BAKALÁŘSKÁ PRÁCE

STAVEBNĚ TECHNOLOGICKÝ PROJEKT
BYTOVÝ DŮM HOLEČKOVA, PRAHA 5

**1.3 KONTROLA SPRÁVNOSTI PROJEKTOVÉ
DOKUMENTACE VČETNĚ OPRAVY CHYB**

Obrázek 33 Chybějící detail – světlík, atika (Zdroj: Vlastní zpracování na základě PD)

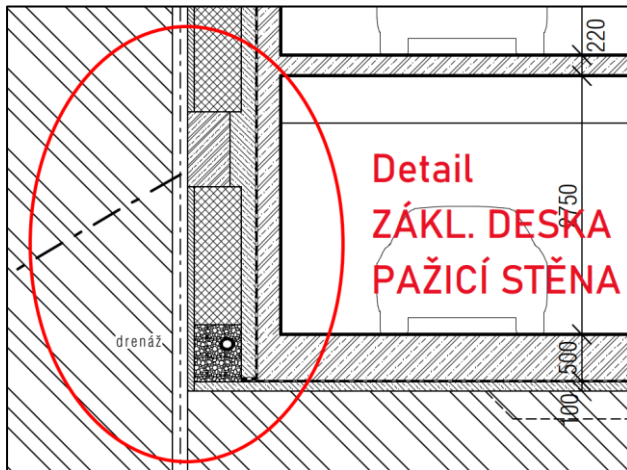
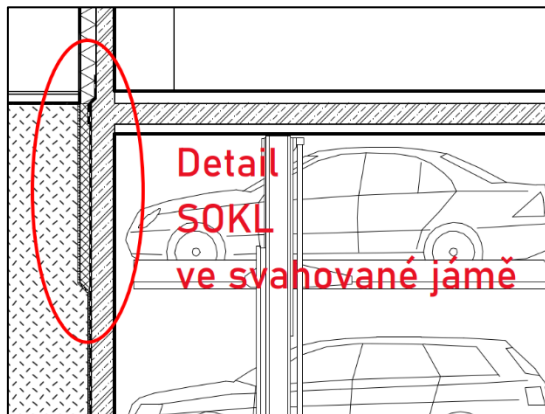
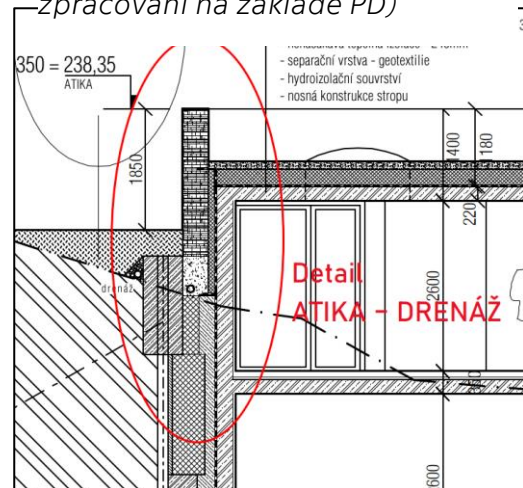
- a) Chybí výkres pilot. Ty jsou pouze schematicky zakresleny ve výkresu základů, avšak nejsou nikterak blíže specifikovány, označeny.
- b) Chybí jmenovitý výpis skladeb materiálů. Obecné skladby v řezech jsou nedostačující.

- c) Jsou k dispozici pouze detaily schodiště – pohled se spárořezem, půdorys. Dále fasádní detaily nadpraží oken a prahu dveří. Chybí ale další zcela klíčové detaily. Například:

- a. Detail napojení základové desky na obvodovou stěnu.
 - b. Způsob (materiálově i koncepčně) řešení dobetonávky líce pažicí stěny. Vhodné detailně popsat v technologickém postupu.

- c. Detail střešní vpusti a řešení přilehlého střešního pláště.
 - d. Detail atiky. Není známo podrobné technické řešení atiky – oplechování, zateplení, vytažení hydroizolace.

- e. Detaily v patě atiky – drenáž v zemině / isokorb v napojení na stropní desku.
 - f. Detail napojení světlíku na hydroizolaci střechy a jeho zakomponování do skladby zelené střechy.
